PORSGRUNN KOMMUNE

Endring i plandokumenter etter høring

Dato: 10.12.2024

Områdereguleringsplan for Knutepunkt Porsgrunn, planID 397

Figur 1: Utklipp fra figur 8.1 i veiledning til forskrift om elektrisk forsyningsanlegg.

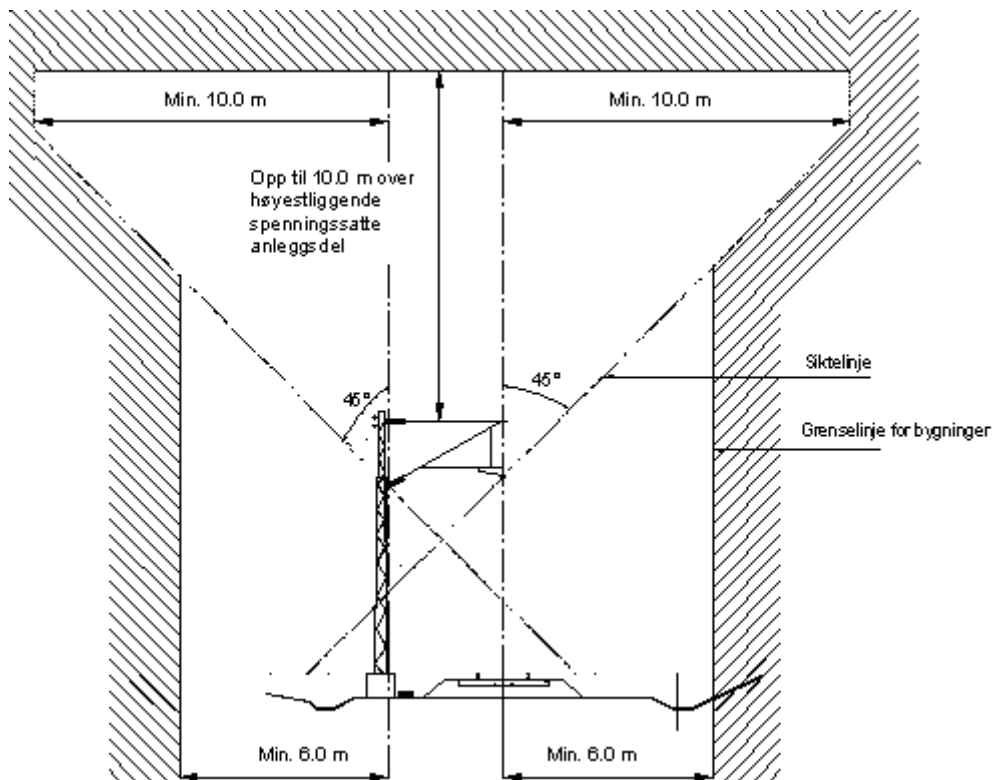
Til den aktuelle paragrafen finnes det en veiledningstekst. Veiledningen viser i figur 8.1 et område i tverrprofilet hvor det ikke skal etableres bygninger. Det er angitt at høye bygninger skal plasseres i minst 10 meter horisontal avstand fra nærmeste spenningsatte høyspenningsdel i kontaktledningsanlegget. Veiledningen angir videre at bygninger kan plasseres nærmere dersom det er solid og varig mekanisk og elektrisk beskyttelse mot kontaktledningsanlegget.

Oppsummert vil det være mulig å oppfylle avstandskravene til høyspenningsdeler i kontaktledningen iht. FEF med veiledning, uten særskilte tiltak på bygningen, med bruk av følgende avstander:

- Avstand til eksisterende jernbane med master med normalutligger: 10,4 meter fra spormidtd, og 10,0 meter fra nærmeste kontaktledningsmast.
- Avstand til eksisterende jernbane med åk med hengemaster: 10,4 meter fra spormidtd, økes til 11,0 meter fra spormidtd de nærmeste metrene fra åkmaster (relevant på Porsgrunn stasjon).

- Avstand til planlagt framtidig jernbane med flere spor og med usikker masteplassering, forutsatt bruk av åk: 11,0 meter fra spormidtd, kan reduseres til 10,5 meter for spor i innerkurve.

- Avstand til planlagt framtidig jernbane med master med utligger på samme side av spor som bygningen (sannsynligvis ikke aktuell for situasjonen ved Porsgrunn stasjon): 11,5 meter fra spormidtd.

- For lavere bygninger enn ca. 13,0 meter over skinneoverkant, kan horisontal avstand til kontaktledningen reduseres i henhold til figuren i veiledningen til FEF. For bygninger som er lavere enn ca. 9,0 meter over skinneoverkant, vil kravet til horisontal avstand mellom bygning og spenningsførende deler i kontaktledningen, reduseres fra 10,0 meter til 6,0 meter. Alle de ovenfor angitte horisontale avstander vil da bli redusert med 4,0 meter.

Byggegrense til eksisterende og fremtidig spormidt er i plankartet satt til 10 m. For felt F/K/T2 er det fastsatt 11 m byggegrense til jernbane. Det er lagt inn en bestemmelse om at bygninger som oppføres nærmere enn 15 meter fra eksisterende og planlagt spormidt for spor 1-3 skal utformes og plasseres slik at de tilfredstiller forskrift om elektriske forsyningsanlegg (FEF). Videre legges det inn bestemmelser som bidrar til å ivareta sikker togdrift.

Figur 2: Utklipp fra plankartet (datert 2024-11-20) som viser oppdelingen av SF1.

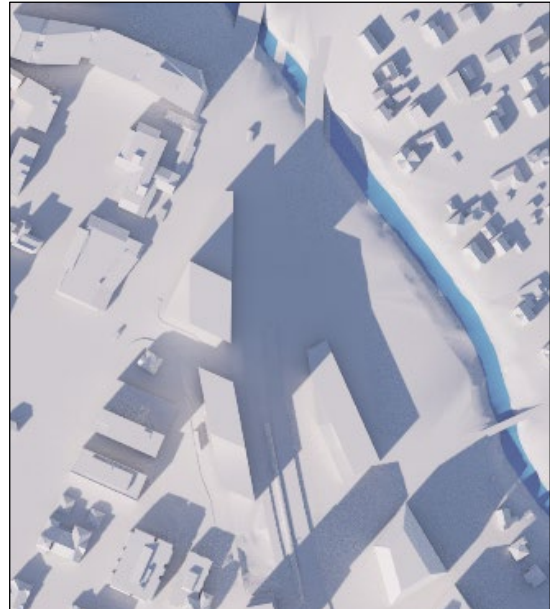
For sentrumsformål SF1 er feltet delt i to ulike soner, hvor det nå tillates bebyggelse inntil kote +54 for den sørligste delen av feltet. Utnyttelsen er samtidig økt til maks 600% BRA. Dette er endret som følge av høringsinnspill fra grunneier og politisk vedtak ved førstegangsbehandling. Figuren under for sol- og skyggeanalysen viser at økt høyde og utnyttelse for feltet hovedsakelig påvirker arealet som er avsatt til baneformål ved vårjevndøgn kl. 15, og vil ikke påvirke boligene øst for Lilleelva.
